「ブラックスタート機能入札募集要綱」改正に伴う新旧比較表

【RFC 時点】	【RFC 後】	備 考
<p>2030年度向け ブラックスタート機能入札募集要綱（案）</p> <p> YONDEN T&D</p> <p>2025年9月 四国電力送配電株式会社</p>	<p>2030年度向け ブラックスタート機能入札募集要綱</p> <p> YONDEN T&D</p> <p>※今回の修正箇所を ■ で表示</p> <p>2025年12月 四国電力送配電株式会社</p>

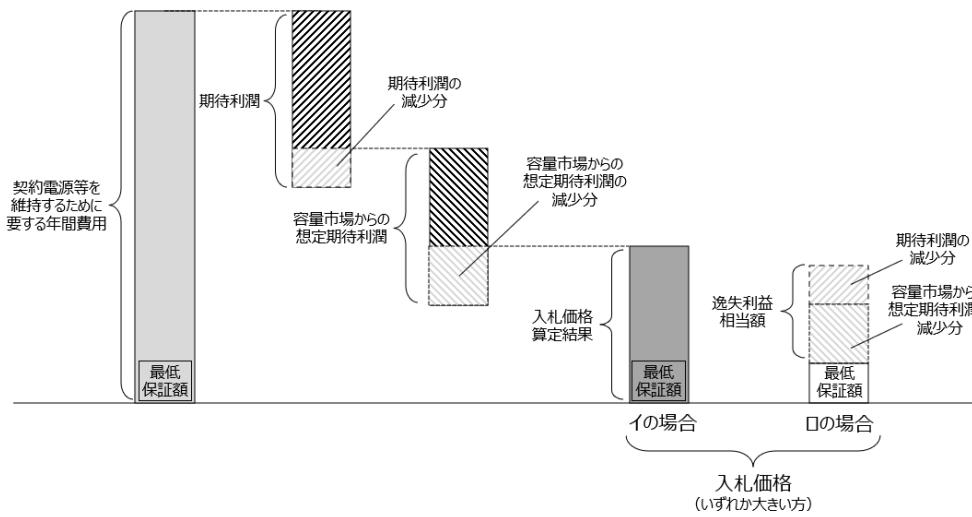
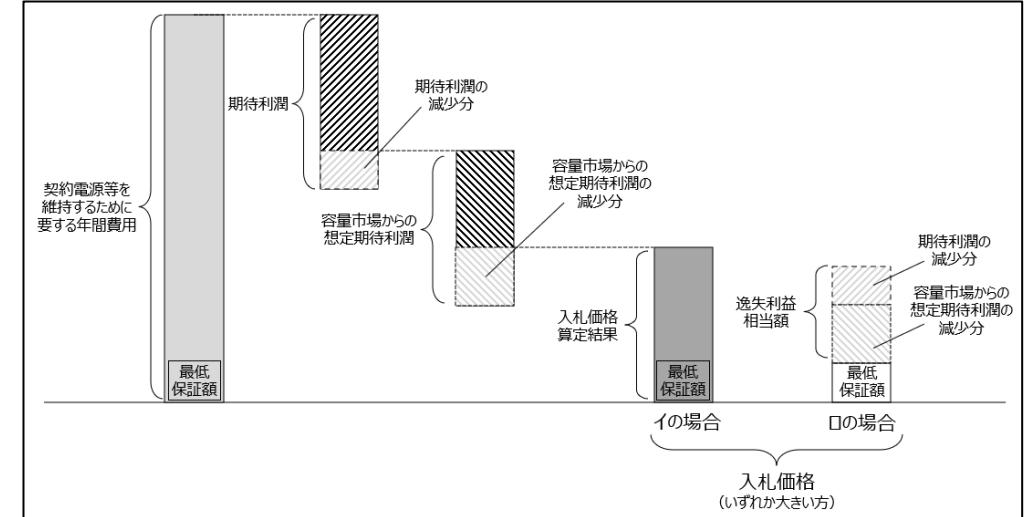
契約電源等を維持するために要する年間費用（適正利潤を含みます。また、対象系統における募集の廃止が公表されている場合には、BS機能・設備のうち、募集廃止以降も発生する費用を含みます。）から、応札者が当該契約電源等の活用により想定している期待利潤および、容量市場からの想定期待利潤（容量市場への応札の有無を問いません。）を控除した値（円）としていただきます。
